In riferimento alla richiesta di nota integrativa, espressa nel parere di competenza: “Contributo in merito ad integrazioni del 25/03/2025 dalla Direzione Difesa del Suolo e Protezione Civile - Genio Civile Valdarno Centrale” circa le valutazioni idrauliche condotte per l’area compresa fra la sinistra idraulica del Fiume Bisenzio e la destra idraulica Fosso Reale, si riportano di seguito per punti le valutazioni svolte che trovano riscontro negli elaborati di progetto nelle successive revisioni prodotte circa il tema della compatibilità idraulica della Linea Tramviaria 4.2 Tratta le Piagge-Campi Bisenzio.

| Finanziato dall'Unione europea NextGenerationEU   |  | Ministero delle Infrastrutture e dei Trasporti |  | Italiadomani   |  | COMUNE DI FIRENZE |  |
|---|--|--|--|--|--|-------------------|--|
| TRANVIA DI FIRENZE  |  |  |  | LINEA 4.2 LE PIAGGE - CAMPI BISENZIO   |  |                   |  |
| STUDI ED INDAGINI IDROLOGIA ED IDRAULICA STUDIO DI COMPATIBILITÀ IDRAULICA Planimetria Confronto Battenti Stato di Fatto - Stato di Progetto TR200 - Tav. 3 |  |  |  |  |  |                   |  |

Elab.: Prog Preliminare | 054-B382-4.2-SF-IDR-PP009-A | Planimetria Battenti TR200 Stato di Fatto

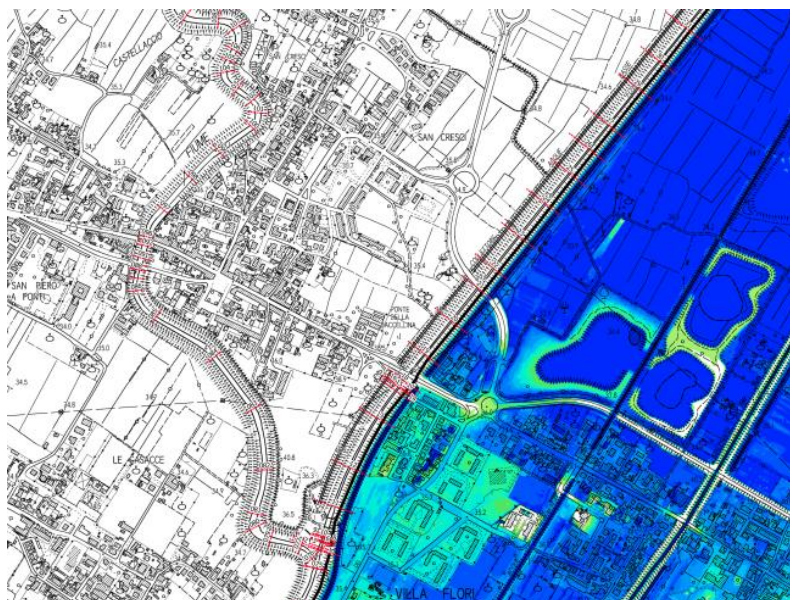
L’area in questione, su cui ricade parte del tracciato della costruenda Linea Tramviaria, compresa fra la sinistra idraulica del Fiume Bisenzio e la destra idraulica Fosso Reale, risulta non essere soggetta ad allagamento diretto per lo scenario di progetto a TR200 per effetto di sormonti arginali di Bisenzio in sinistra e Fosso Reale in destra.

Tale circostanza, come per altro indicato nella richiesta di integrazione è evidenziata sia dalle risultanze modello numerico “*Piana Fiorentina*” trasmessoci, impiegato per la redazione delle mappe della pericolosità da alluvione del PGRA dall’ Autorità di Bacino Distrettuale dell’Appennino Settentrionale per lo scenario di riferimento a TR200, nonché dall’elaborato prodotto in sede di Progetto preliminare, di cui se ne riporta di seguito uno stralcio per completezza (cfr. elab di Prog Preliminare : 054-B382-4.2-SF-IDR-PP009-A)

Estratto di mappa di pericolosità alluvionale per l'area di interesse

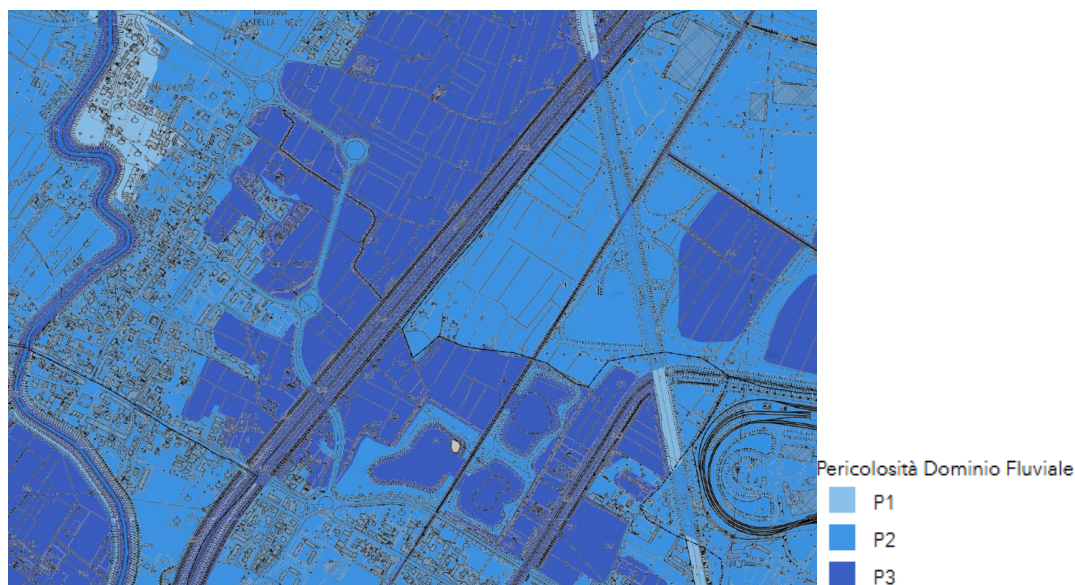
Le valutazioni di compatibilità dell’infrastruttura in progetto sono state svolte in coerenza con lo strumento di PGRA vigente di cui si riporta di seguito un estratto riferito all’area oggetto di intervento, rispetto al quale è stato svolto un confronto ed una ulteriore verifica di uno scenario ulteriormente cautelativo che fosse in grado di rappresentare l’allagamento complessivo dell’area.

Elab.: FL42-D-T-II-II-01-EGG-PL-33-B Confronto Battenti Stato di Fatto - Stato di Progetto TR200 con ROTTURE ARGINALI

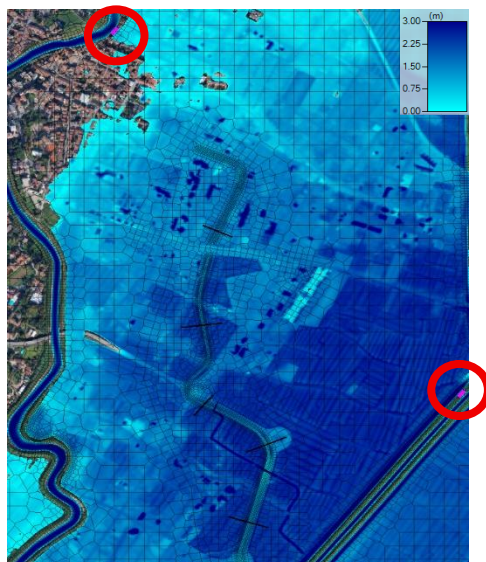
Al fine di approfondire, in ottica cautelativa, un'analisi che consentisse di determinare l'eventuale effetto del rilevato tramviario anche in occasioni di scenari particolarmente critici in termini di livelli di esondazione, imputabili a rotture arginali poste in posizioni critiche rispetto al tracciato in questione, in revisione B degli elaborati (cfr. elab. *FL42-D-T-II-II-01-EGG-PL-33-B*) è stato eseguito un confronto fra i livelli instauratisi in uno scenario ante e in quello post operam in presenza della piana completamente allagata.

Le rotture arginali ipotizzate sono, per il tratto di territorio in questione nella presente nota, proprio in destra Fosso reale e in sinistra Fiume Bisenzio, come indicato dai cerchi rossi nell'immagine seguente. Dalla stessa immagine si nota come lo scenario sia effettivamente particolarmente critico per l'area e quindi ancora più significativo per valutare l'eventuale effetto indotto dall'inserimento di nuove strutture di estensione lineare nell'area stessa.

Da questo confronto, come si desume anche dall'estratto riportato di seguito, si ottengono differenze di valori di tirante idrico trascurabili, rispetto ad una condizione di assoluta criticità, nell'ordine di massimo 5 cm:

Elab.: FL42-D-T-II-II-01-EGG-PL-03-A Continuità Idraulica del Fosso Prunaia e del reticolo minore esistente

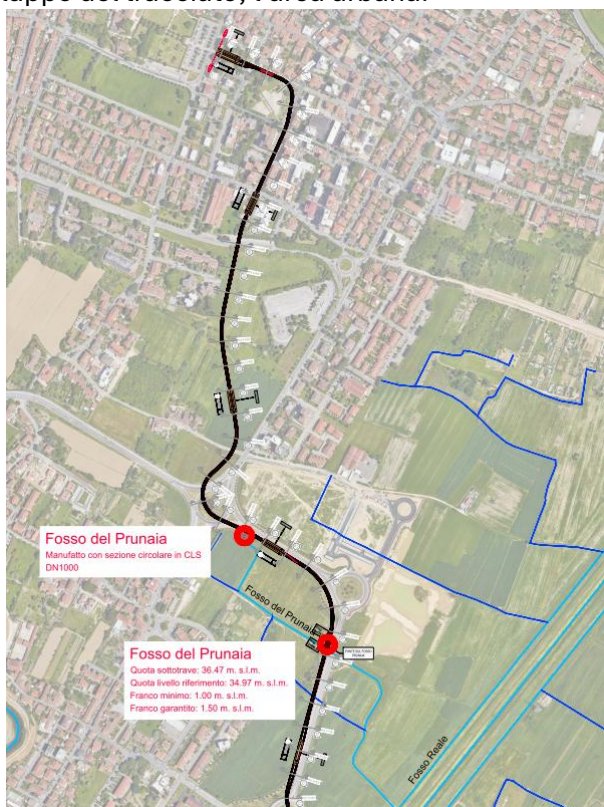
In merito alla trasparenza ed alla continuità idraulica garantita nel tratto di linea in questione, tale condizione viene soddisfatta oltre che dalla presenza del Fosso Prunaia (cfr. FL42-D-T-II-II-01-EGG-PL-03-A e FL42-D-T-CP-OS-00-008-RT-01-C), di cui viene garantita la continuità idraulica, anche dal sistema di scoline interpoderali, fossi di guardia a tergo dei rilevati stradali esistenti a cui il nuovo tracciato tramviario si affiancherà e dai tombini di trasparenza idraulici esistenti che verranno prolungati per garantire l'invarianza dell'assetto idraulico esistente fino a raggiungere, nell'ultimo tratto di sviluppo del tracciato, l'area urbana.
